— AGRUPACIÓN FOTOVOLTAICA SON SUNYER —  
— ACLARACIÓN A INFORME 214A/2019 DE LA CMAIB —

El objeto del presente documento es la aclaración de las observaciones detectadas por la Comissió de Medi Ambient de les Illes Balears, presentados en el informe, con fecha de firma 6 de abril de 2020, expediente 214A/2019.

El alcance del presente documento es el de aclarar aquellas observaciones detectadas por los diferentes órganos consultados, para proseguir con el procedimiento de autorización administrativa y obtención de la declaración de Utilidad Pública de la agrupación fotovoltaica de SON SUNYER.

Ejemplo de integración paisajística en edificaciones de un parque solar.

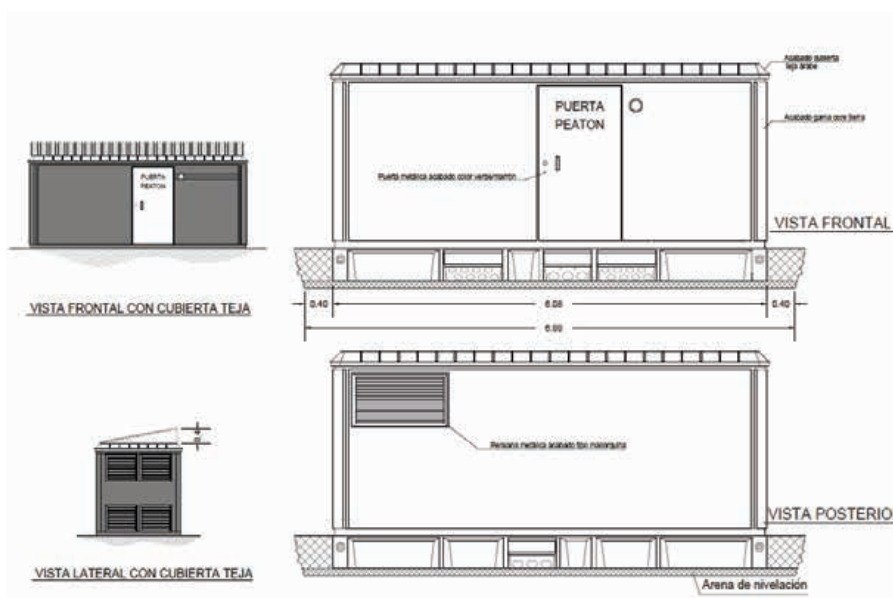
*Se deben aclarar los acabados de las nuevas edificaciones propuestas para poder dar cumplimiento a la norma 22 del PTIM y mejorar así la integración paisajística y ambiental: cobertura con teja árabe, acabado de la fachada tipo piedra, marés u ocre tierra. Además, se debe estudiar la superposición de los acabados según la norma 22 a los edificios prefabricados, para poder evitar la presencia de elementos ajenos a la tipología tradicional.*

Dicha especificación queda explicada en el documento de proyecto técnico, además de quedar especificado en los detalles constructivos de la documentación gráfica del mismo (planos 14,15, 22 y 23).

En todo caso se vuelve a instar a que las edificaciones propuestas cumplan siempre con lo estipulado con la norma 22 del PTIM.

## Afectació a l'arbrat

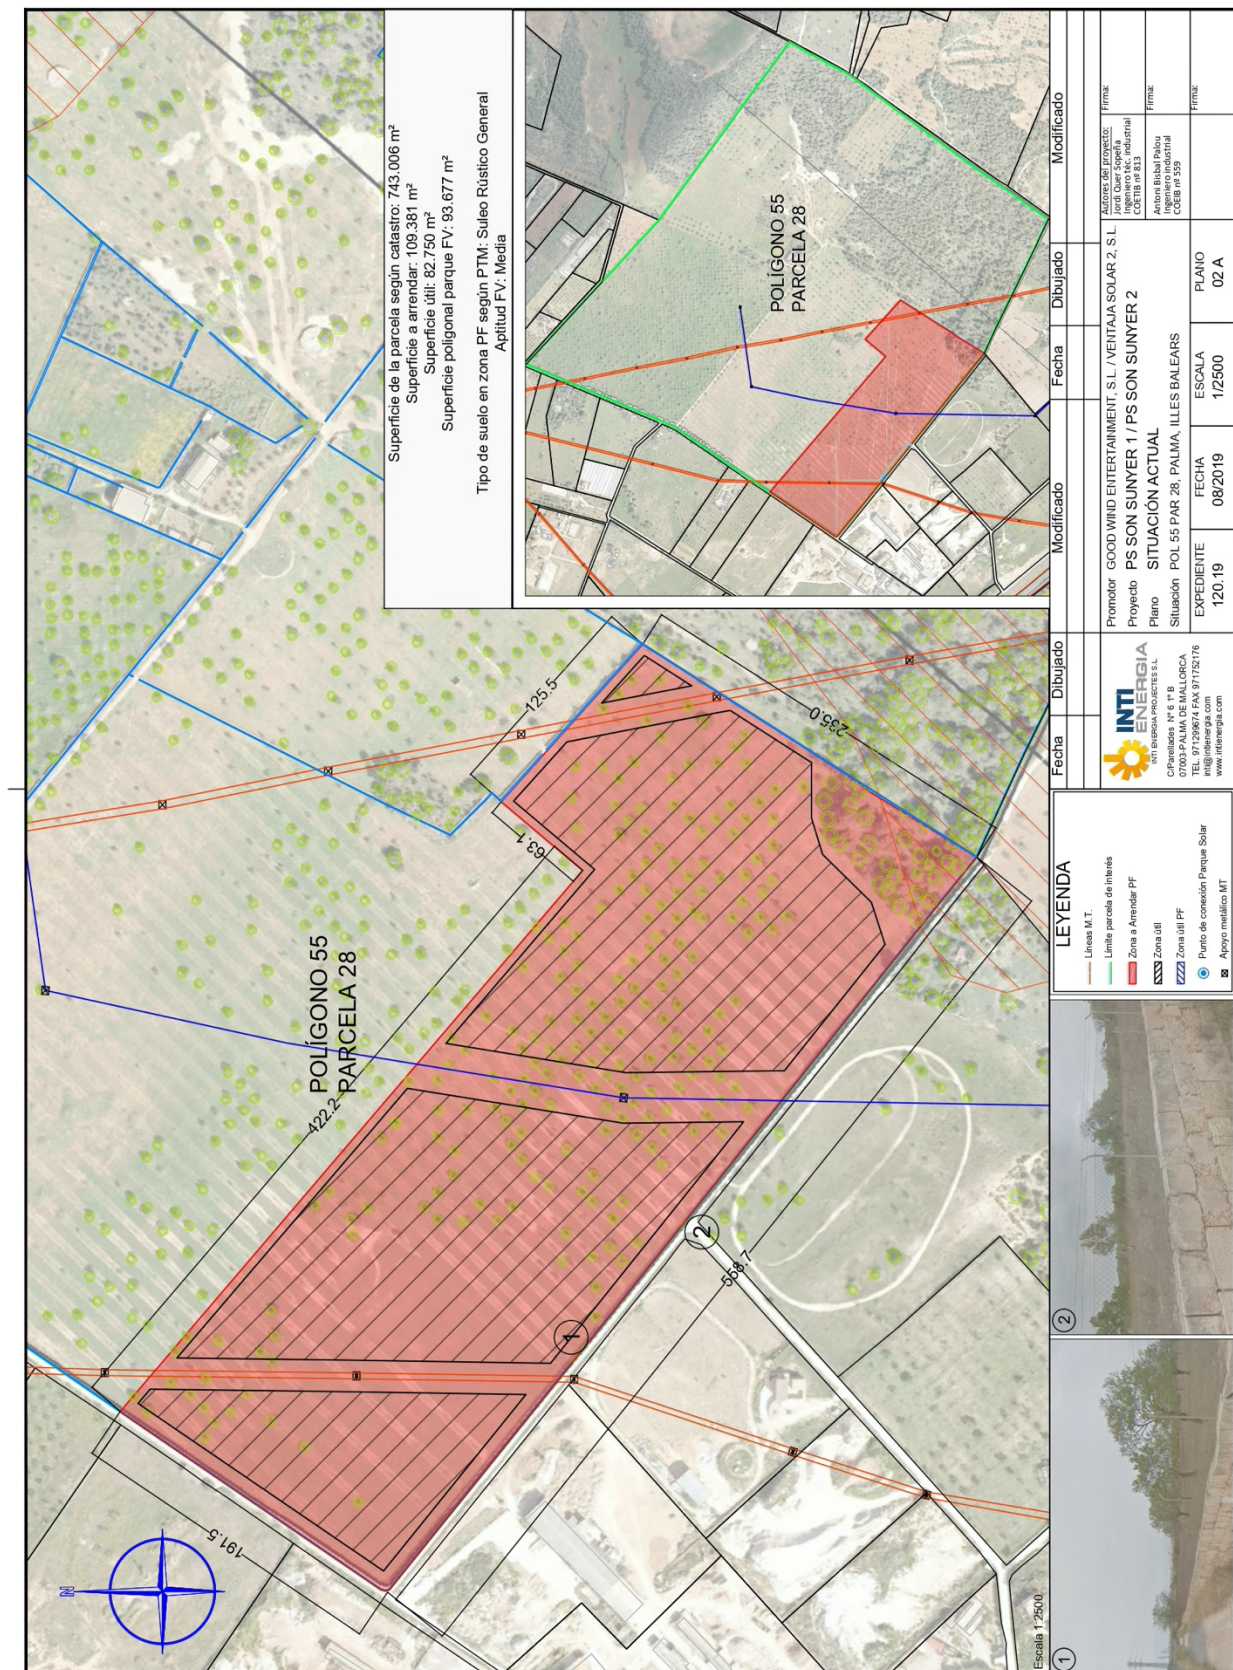
- b) *No se está de acuerdo con la puntuación otorgada en algunos de los parámetros:*
  - *Vegetación se puntúa 0 en alternativa 1, aun teniendo un elevado número de pies arbóreos. No se informa ni se valora su existencia.*

- c) *Según esto, la alternativa ambientalmente más viable no sería la 1. Con todo, se deberá rehacer el estudio de alternativas teniendo en cuenta o justificando los puntos citados. Se deberá indicar el número de ejemplares a talar. En caso de que se siga proponiendo la misma alternativa como ambientalmente más viable, se deberán proponer medidas para compensar la tala de todos los pies arbóreos.*

Dicha especificación queda explicada en el documento adicional del EIA. En referencia al punto c, se incluye estudio de paisajismo con la catalogación de especies existentes en la zona de implantación.

NOTA: La numeració que surt al plànol referent a parcel·la 28 es anterior a la segregació de la finca, la numeració actual correcte és la 357, tal i com ja figura en la fitxa del cadastre
